**INFORME DE CONTROL ESPECÍFICO**  
**N° 072-2024-2-5352-SCE**

**“EJECUCIÓN DE LA INSTALACIÓN DEL SISTEMA DE AIRE  
ACONDICIONADO EN LA OBRA “MEJORAMIENTO DE LOS  
SERVICIOS DE SALUD EN EL CENTRO DE SALUD  
METROPOLITANO EN EL DISTRITO DE TACNA, PROVINCIA  
DE TACNA, REGIÓN TACNA””**

## INFORME DE CONTROL ESPECÍFICO N° 072-2024-2-5352-SCE

**IMAGEN N° 8**  
**ELEMENTOS DEL DÁMPER MOTORIZADO 3.03 UBICADO EN EL AMBIENTE DE "LAVADO Y DESINFECCIÓN" DEL LABORATORIO DE "HEMATOLOGÍA CLÍNICA"**

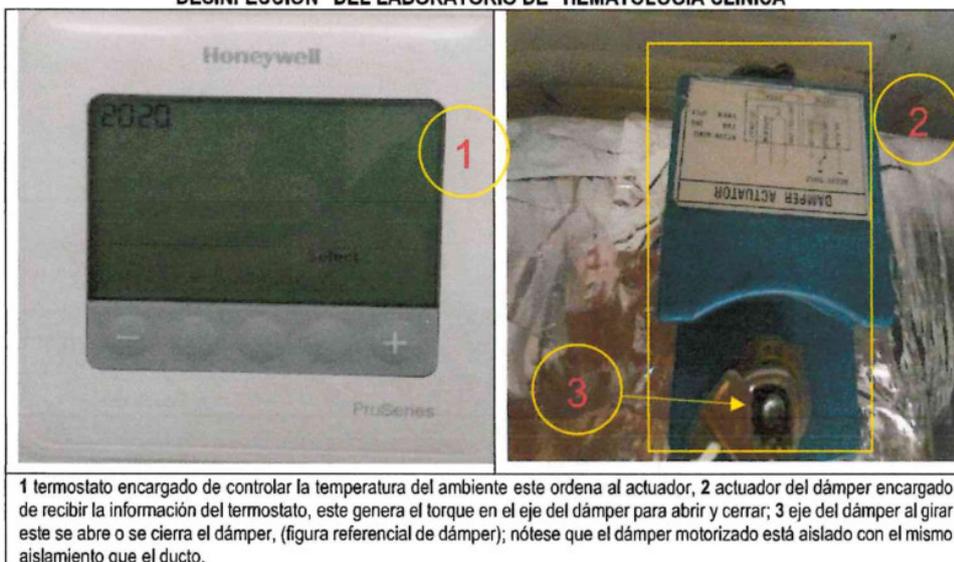
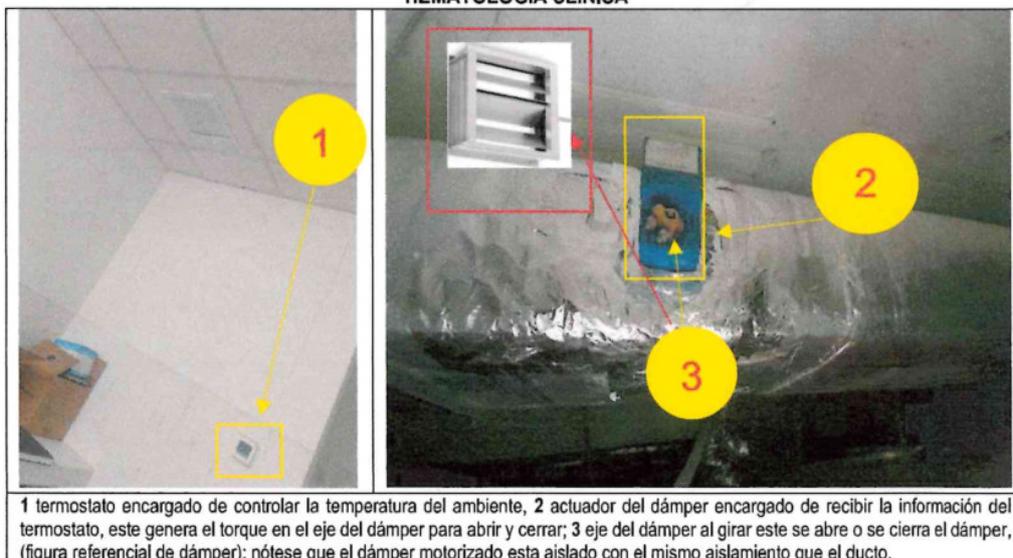
1 termostato encargado de controlar la temperatura del ambiente este ordena al actuador, 2 actuador del dámper encargado de recibir la información del termostato, este genera el torque en el eje del dámper para abrir y cerrar; 3 eje del dámper al girar este se abre o se cierra el dámper, (figura referencial de dámper); nótese que el dámper motorizado está aislado con el mismo aislamiento que el ducto.

1 termostato encargado de controlar la temperatura del ambiente, 2 actuador del dámper encargado de recibir la información del termostato, este genera el torque en el eje del dámper para abrir y cerrar; 3 eje del dámper al girar este se abre o se cierra el dámper, (figura referencial de dámper); nótese que el dámper motorizado esta aislado con el mismo aislamiento que el ducto.

Asimismo, estos tres elementos (termostato, actuador y d mper), se alados en los planos post construcci n, en la l mina IM-03 (Ap ndice n.  15) redise ado por el Contratista, muestra que el termostato opera directamente sobre el actuador (representado por la salida de fuerza) en cada uno de los ambientes, demostr ndose que el D mper Motorizado instalado por el Contratista solo constar a de estos tres elementos (actuador, d mper y termostato), siendo que su funcionamiento consistir a en ingresar en el termostato la temperatura necesitada en la zona a climatizar,  ste env a una se al al actuador quien a su vez abre y/o cierra el d mper que act a como barrera al flujo de aire climatizado en el ducto, dependiendo de la apertura y/o cierre del d mper permitir  el ingreso de aire climatizado al ambiente y/o zona a climatizar, es importante notar que el **D mper Motorizado sustenta su funcionamiento** en funci n **a la temperatura** solicitada conforme se visualiza a continuaci n:

**IMAGEN N° 13**  
**PLANO IM-03, DÁMPER MOTORIZADO 3.01**

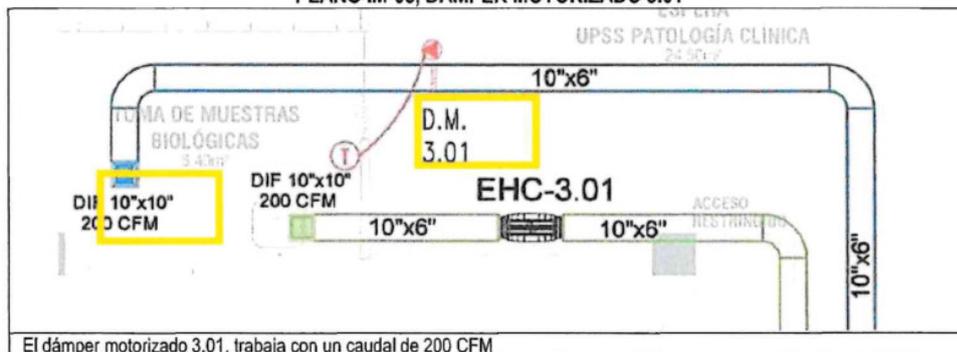
El dámper motorizado 3.01, trabaja con un caudal de 200 CFM

En el plano IM-03 post construcción (Apéndice n.º 15), se observa que el dámper 3.01 trabaja con un caudal de 200 CFM, siendo este caudal menor al mínimo solicitado para las Cajas VAV.

**IMAGEN N° 17**  
**FILTROS HEPA REQUERIDOS**

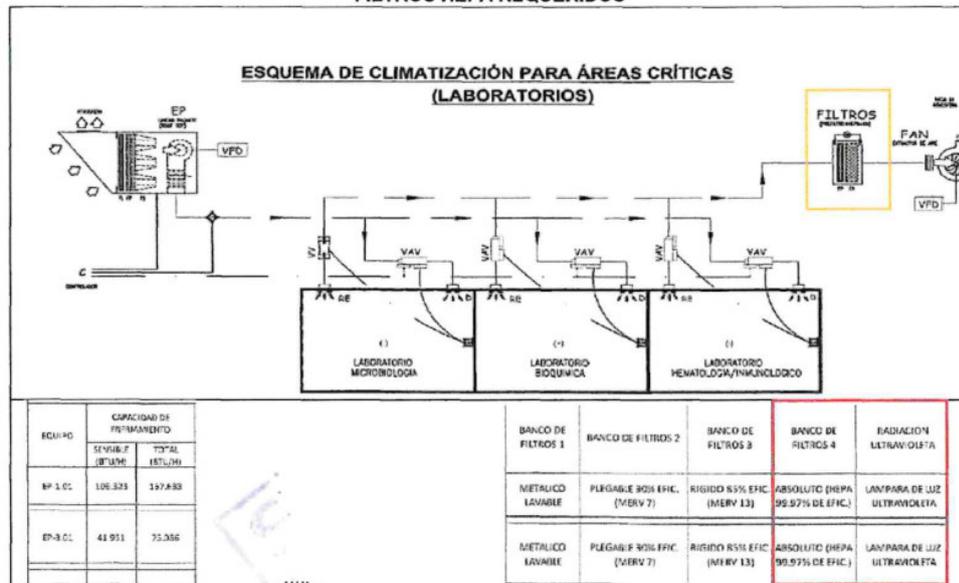
Así también, de la verificación realizada por el especialista técnico de la Comisión de Control, se evidenció que como parte de las características de los equipos ROOF TOP se requirió que debían tener un banco de filtros, entre ellos, los filtros Hepa de 99.97% de eficiencia y llevar una lámpara ultravioleta.

Considerando ello, se muestra el “esquema de climatización de áreas críticas (laboratorios)”, extraído del Plano IM-05 del Expediente Técnico, donde se observa que los filtros Hepa y la Lámpara UV deben estar a la salida del ducto antes del extractor de salida al exterior, conforme el detalle que se visualiza en la imagen:

**IMAGEN N° 25**  
**PLANO IM-01 POST CONSTRUCCIÓN EXTRACCIÓN DE AMBIENTES LIMPIOS**

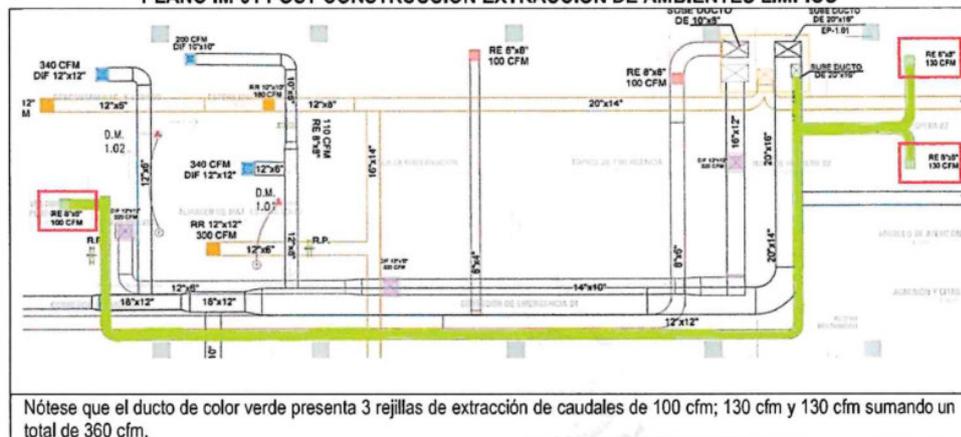
Por otro lado, se observa en el plano IM-01 post construcción (**Apéndice n.º 15**) del primer nivel, el caudal de extracción de los ambientes limpios en color verde cuya suma del caudal en las rejillas de extracción hacen un total 360 cfm, como se visualiza en la imagen:

Nótese que el ducto de color verde presenta 3 rejillas de extracción de caudales de 100 cfm; 130 cfm y 130 cfm sumando un total de 360 cfm.

**IMAGEN N° 26**  
**PLANO IM-04 POST CONSTRUCCIÓN**

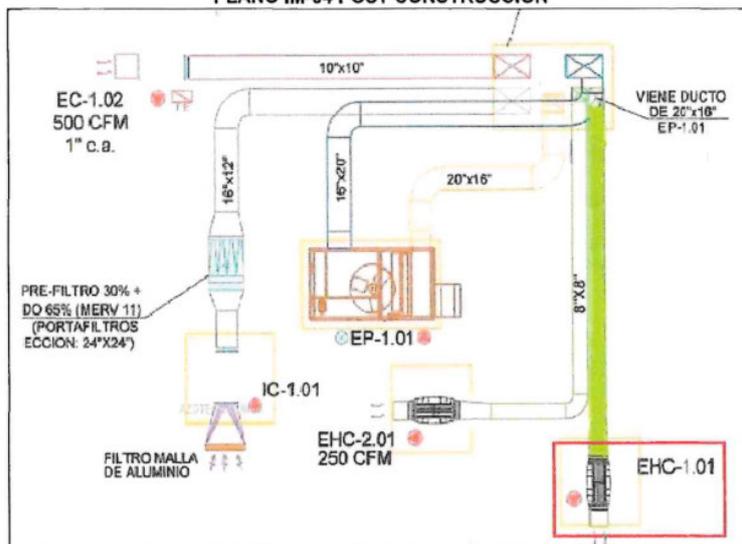
Así también, del plano IM-04 post construcción (**Apéndice n.º 15**), se observó que el equipo que trabaja y extrae todo el caudal de los ambientes limpios del primer nivel es el extractor helicocentrífugo EHC-1.01, como se visualiza en la imagen adjunta:

Sin embargo, del Dossier de Calidad del proveedor del Contratista (Apéndice n.º 14), se ha evidenciado que dicho equipo, correspondía a un modelo TD-2000<sup>44</sup>; para este modelo el Contratista alcanzó una ficha técnica, donde se observó que este equipo presentaba un caudal de trabajo de 292 CFM, siendo contradictorio al diseño indicado en los planos que señalan 360 CFM, como se visualiza a continuación:

**IMAGEN N° 29**  
**PLANOS POST CONSTRUCCIÓN IM-02, IM-03 Y IM-04**

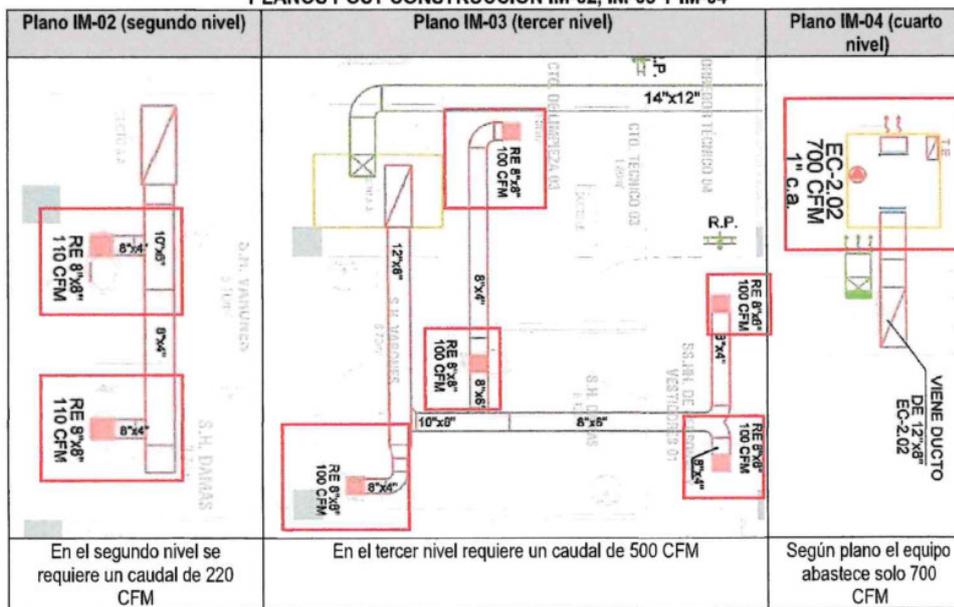
Del mismo modo según planos IM-02 e IM-03 del segundo y tercer nivel se mostró un caudal de 220 CFM y 500 CFM respectivamente sumando en total 720 CFM, este caudal es abastecido por el extractor de gabinete de EC-2.02 que presentó un caudal de 700 CFM según plano IM-04, como se visualiza a continuación:

Sobre el particular, se evidenció que los equipos extractores (EHC-1.01; EC-2.02) en ambos casos, en relación al caudal en el punto de trabajo, es menor al caudal de diseño descrito en los planos post construcción IM-01; IM-02 y IM-03 (Planos rediseñados por el Contratista) (**Apéndice n.º 15**), es decir se incumplió con extraer el caudal indicado en los planos lo cual afectó directamente a las renovaciones por hora que muestra en el diseño consignado por el Contratista.

**IMAGEN N° 33**  
**UBICACIÓN DEL LABORATORIO DE HEMATOLOGÍA BIOQUÍMICA DEL TERCER NIVEL**

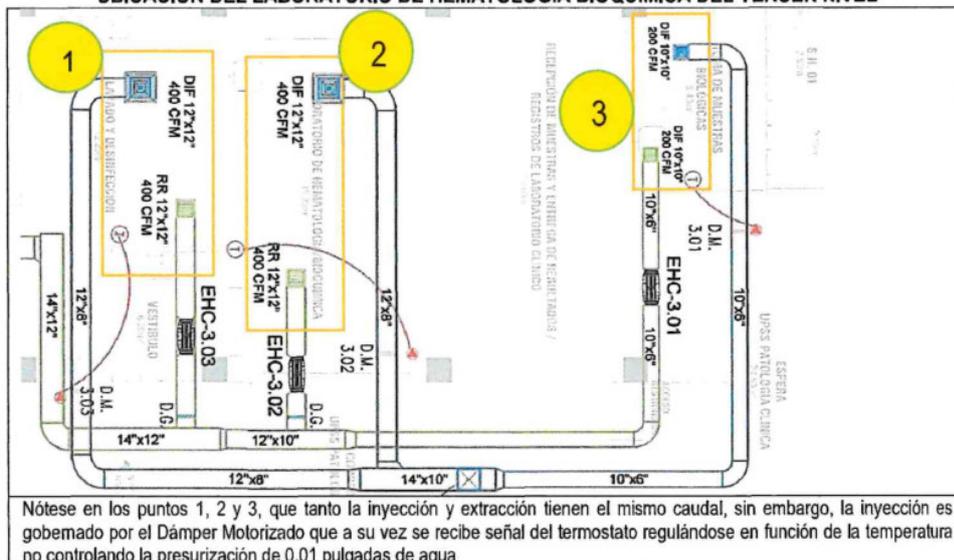
Por lo tanto, se observa que, tanto el área de laboratorios y la sala All (área de tuberculosis), tienen que ser diseñadas para una ventilación de presión negativa en concordancia con la NTS n.º 113, sin embargo, según plano IM-03 e IM-01 de post construcción (Apéndice n.º 15), no se podría

mantener la presurización negativa en 0.01 pulgadas de agua, toda vez que el dámper motorizado solo se puede controlar en función de la temperatura y no a la presión, debido a que solo es accionado por un termostato, conforme se detalla a continuación:

**IMAGEN N° 34**  
**UBICACIÓN DEL MÓDULO DE TBC BLOQUE 2 PRIMER NIVEL**

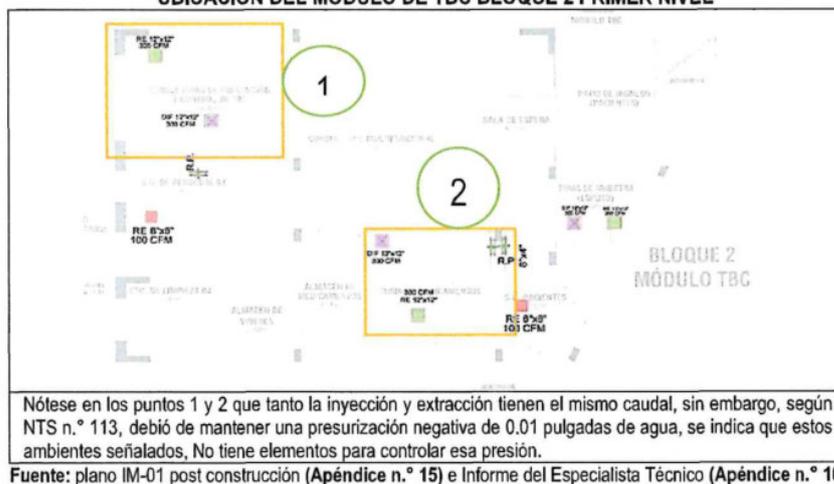
Asimismo, en el bloque 2: Módulo de TBC, en el consultorio de prevención y control de TBC, así como en el ambiente de toma de medicamentos, presentan igual caudal de inyección y extracción, lo cual no permitiría la presurización negativa de 0.01 pulgadas de agua, incumpliendo la NTS n.° 113, que indica que los ambientes de tuberculosis (TBC) tienen que ser de presión negativa, conforme se visualiza a continuación:

**IMAGEN N° 35**  
**COMPARATIVO DEL CAMBIO DE CAUDALES DE LA LAMINA IM-01**  
**LAMINA IM-01 POST CONSTRUCCIÓN**

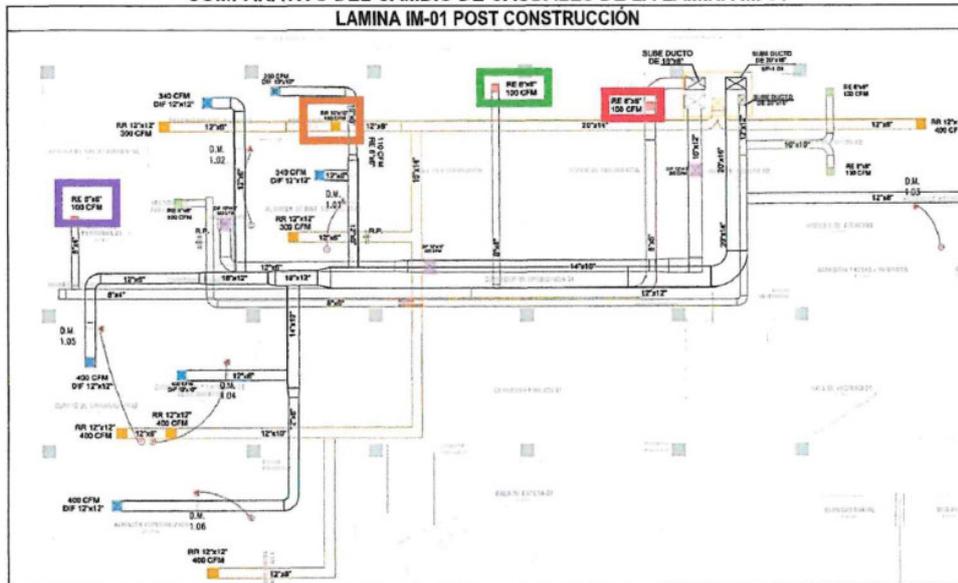
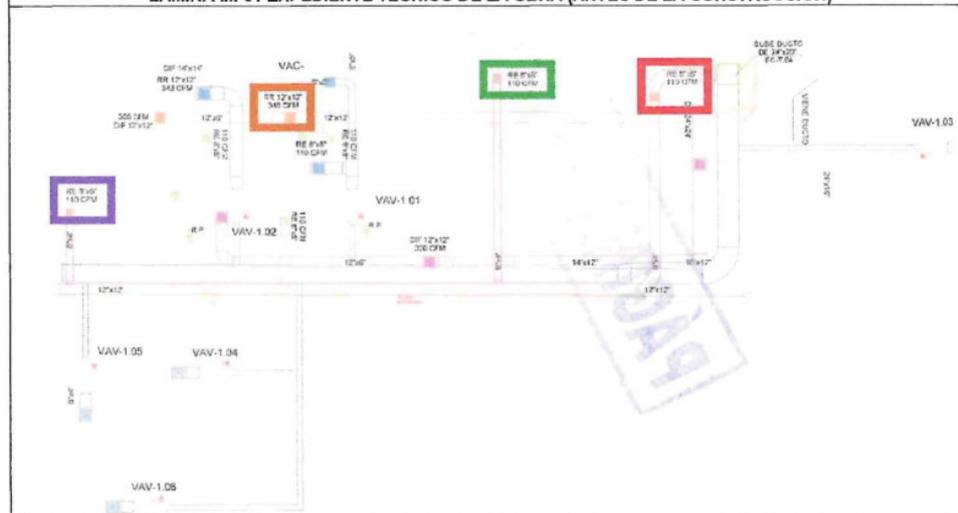
Por otro lado, también se observa que no se respetaron todos los caudales indicados en los planos del expediente técnico de la obra puesto que existe disminución en las rejillas, conforme se visualiza a continuación:

Se observa que el ducto de extracción de ambientes sucios (marcado en color morado, verde y rojo), en todas se tenía proyectado un caudal de 110 cfm, sin embargo, en el plano post construcción para todos (marcado en color morado, verde y rojo), indica un caudal de 100 cfm, asimismo el ducto de retorno de aire acondicionado (Marcado en color café), en la penúltima rejilla se había previsto un caudal de extracción de 348 cfm, sin embargo, en la lámina post construcción solo se aprecia 180 cfm.

**IMAGEN N° 36**  
**REDUCCIÓN DE DUCTOS Y REJILLAS**  
**LAMINA IM-01 POST CONSTRUCCIÓN**

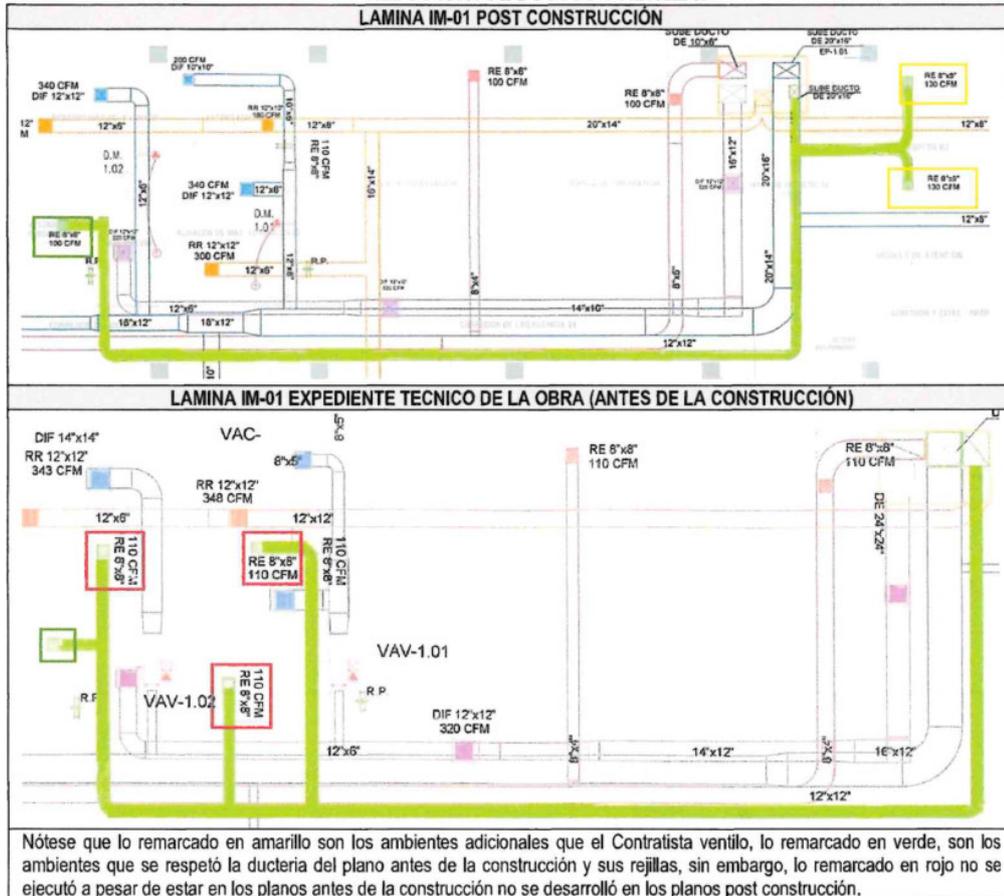
Nótese que lo remarcado en amarillo son los ambientes adicionales que el Contratista ventiló, lo remarcado en verde, son los ambientes que se respetó la ductería del plano antes de la construcción y sus rejillas, sin embargo, lo remarcado en rojo no se ejecutó a pesar de estar en los planos antes de la construcción no se desarrolló en los planos post construcción.

Asimismo, en los planos post construcción, se encontraron errores de dimensionamiento de los caudales toda vez que mostraron capacidades que los equipos no podrían producir, así también se verificó que no se consideraron todos los caudales de diseño señalados en los planos del Expediente Técnico de la Obra (Antes de la construcción), asimismo en el informe del Contratista no obra cálculo de las renovaciones por hora de ningún ambiente.
